บทที่ 4

สรุปผลการปฏิบัติตามมาตรการฯ และข้อเสนอแนะ

จากผลการติดตามตรวจสอบผลการปฏิบัติตามมาตรการป้องกันและแก้ไขผลกระทบสิ่งแวดล้อมและมาตรการติดตามตรวจสอบผลกระทบสิ่งแวดล้อมโครงการ SERRANO CONDOMINIUM (ระยะดำเนินการ) ระหว่างเดือนมกราคม ถึง มิถุนายน พ.ศ. 2566 พบว่า โครงการฯ มีการปฏิบัติตามมาตรการฯ เป็นส่วนใหญ่ แต่ยังคงมีมาตรการฯ บางมาตรการที่ทางโครงการไม่ได้ปฏิบัติ ปฏิบัติไม่ได้ ปฏิบัติได้แต่ไม่มีประสิทธิภาพ หรือยังไม่ถึงเวลาปฏิบัติโดยสามารถสรุปได้ดังตารางที่ 4-1

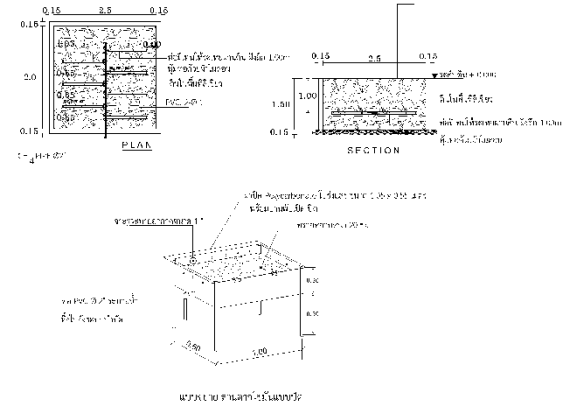
1. ทรัพยากรกายภาพ		
1.1 สภาพภูมิอากาศ	- จัดให้มีพื้นที่สีเขียวขนาด 2,876 ตารางเมตร คิดเป็นสัดส่วน 1 คน ต่อพื้นที่สีเขียว 1.020 ตารางเมตร บริเวณชั้นล่างและชั้นดาดฟ้าของอาคารชุด แบ่งเป็น 1) พื้นที่สีเขียวของโครงการ PHASE 1 ประมาณ 1,504.0 ตารางเมตร คิดเป็นสัดส่วน 1 คน ต่อพื้นที่สีเขียว 1,036 ตารางเมตร 2) พื้นที่สีเขียวของโครงการ PHASE 2 ประมาณ 1,372.0 ตารางเมตร คิดเป็นสัดส่วน 1 คน ต่อพื้นที่สีเขียว 1.023 ตารางเมตร	การดำเนินการปัจจุบัน - ปฏิบัติได้แต่ไม่มีประสิทธิภาพ : ตามมาตรการป้องกันฯ ของ PHASE 1 ระบุให้โครงการมีพื้นที่สีเขียว 3 บริเวณได้แก่ พื้นที่สีเขียวชั้นล่าง พื้นที่สีเขียวชั้นที่ 2 อาคารสโมสร และพื้นที่สีเขียวชั้นดาดฟ้า ทั้งนี้จากการสำรวจเบื้องต้นพบว่าโครงการมีพื้นที่สีเขียวชั้นล่าง และพื้นที่สีเขียวอาคารสโมสร เท่านั้น ที่ได้รับการดำเนินการ โดยมีพันธุ์พืช ขนาด และตำแหน่งที่ตั้งเป็นไปตามที่ระบุในรายละเอียดโครงการ อย่างมีนัยสำคัญ สำหรับพื้นที่สีเขียวชั้นดาดฟ้านั้น “ไม่ปรากฏ” ลักษณะของการใช้งานเป็นพื้นที่สีเขียวแต่อย่างใด โดยลักษณะดังกล่าวเป็นมาตั้งแต่แรกเริ่ม ทั้งนี้โครงการได้มีหนังสือสอบถามและให้ดำเนินการไปยังผู้พัฒนาโครงการ แต่ไม่มีการตอบรับจากผู้พัฒนาโครงการแต่อย่างใด แนวทางการดำเนินการ - จากการตรวจสอบสภาพปัจจุบันพบว่าภายในพื้นที่โครงการไม่ปรากฏการใช้งานพื้นที่ดาดฟ้าของอาคาร A เป็นพื้นที่สีเขียวอย่างชัดเจน ทั้งนี้ลักษณะดังกล่าวเป็นลักษณะที่ปรากฏตั้งแต่แรกเริ่มโครงการ ซึ่งผู้พัฒนาโครงการ (บริษัท อินสปายด์เอสเตท จำกัด) กระทำขัดต่อ มาตรา 33 แห่ง พรบ.ควบคุมอาคาร พ.ศ. 2522 และ มาตรา 51/3 แห่งพรบ.ส่งเสริมและรักษาคุณภาพสิ่งแวดล้อม พ.ศ. 2535 ที่กำหนดให้ “มาตรการที่เสนอไว้ในรายงานฯ ไปกำหนดเป็นเงื่อนไขในการสัญญา หรือต่ออายุใบอนุญาตด้วย” (อนุญาตก่อสร้าง อ.1) ทั้งนี้ผู้จัดทำรายงานขอแนะนำให้นิติบุคคลฯ ควรติดต่อผู้พัฒนาโครงการ เพื่อให้บริษัทดังกล่าวแสดงผลของการไม่มีพื้นที่สีเขียวที่ชั้นดาดฟ้าอาคาร A พร้อมทั้งแจ้งให้ผู้พัฒนาโครงการเข้ามาดำเนินการให้เป็นไปตามที่เสนอไว้ในรายงานฯ หากเหตุผลที่อ้างไม่มีน้ำหนักเพียงพอสำหรับกรณีที่เกิดผลที่อ้างถึงมีน้ำหนักเพียงพอให้ทำการเปลี่ยนแปลงมาตรการโดยใช้กระบวนการตามข้อที่ 3 ในหนังสือเห็นชอบรายงาน ทั้งนี้โครงการต้องมีกระบวนการทดแทน โดยสิ่งที่ทดแทนจะต้องให้ประสิทธิภาพที่ทัดเทียมหรือดีกว่า

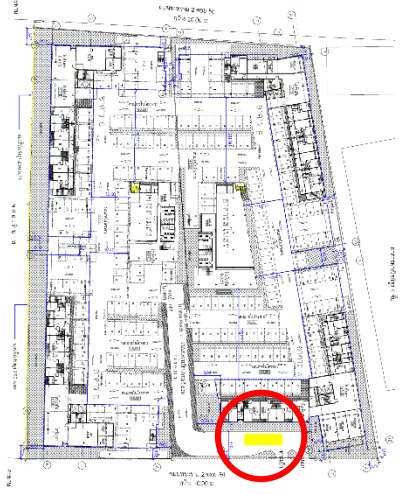
3.3 การจัดการขยะ (ต่อ)	เปียก จำนวน 1 ถัง และขยะแห้ง จำนวน 1 ถัง พร้อมถุงดำสำหรับรองรับขยะ พร้อมที่เขี่ยบูห์ บริเวณโถงต้อนรับ - ชั้นที่ 2-8 เป็นห้องพักอาศัย จัดให้มีห้องพักขยะประจำชั้น ขนาดพื้นที่ 1.28 ตารางเมตร ภายในห้องพักขยะจัดให้มีถังขยะขนาด 200 ลิตร จำนวน 2 ถัง พร้อมถุงดำสำหรับรองรับขยะเปียก ขยะแห้ง และจัดให้มีถังขยะอันตรายขนาด 30 ลิตร จำนวน 1 ถัง 3) อาคารสโมสร 1 - ชั้นที่ 1 จัดเป็นห้องพักขยะรวม สำหรับพื้นที่โครงการ PHASE 1 4) อาคาร C - ชั้นที่ 1 จัดให้มีถังรองรับขยะขนาด 30 ลิตร จำนวน 2 ถัง สำหรับรองรับขยะเปียก จำนวน 1 ถัง และขยะแห้ง จำนวน 1 ถัง พร้อมถุงดำสำหรับรองรับขยะ พร้อมที่เขี่ยบูห์ บริเวณโถงต้อนรับ - ชั้นที่ 2 - 8 เป็นห้องพักอาศัย จัดให้มีห้องพักขยะประจำชั้น ขนาดพื้นที่ 1.28 ตารางเมตร ภายในห้องพักขยะจัดให้มีถังขยะขนาด 200 ลิตร จำนวน 2 ถัง พร้อมถุงดำสำหรับรองรับขยะเปียก ขยะแห้ง และจัดให้มีถังขยะอันตรายขนาด 30 ลิตร จำนวน 1 ถัง 5) อาคาร D ชั้นที่ 1 จัดให้มีถังรองรับขยะขนาด 30 ลิตร จำนวน 2 ถัง สำหรับรองรับขยะเปียก จำนวน 1 ถัง และขยะแห้ง จำนวน 1 ถัง พร้อมถุงดำสำหรับรองรับขยะ
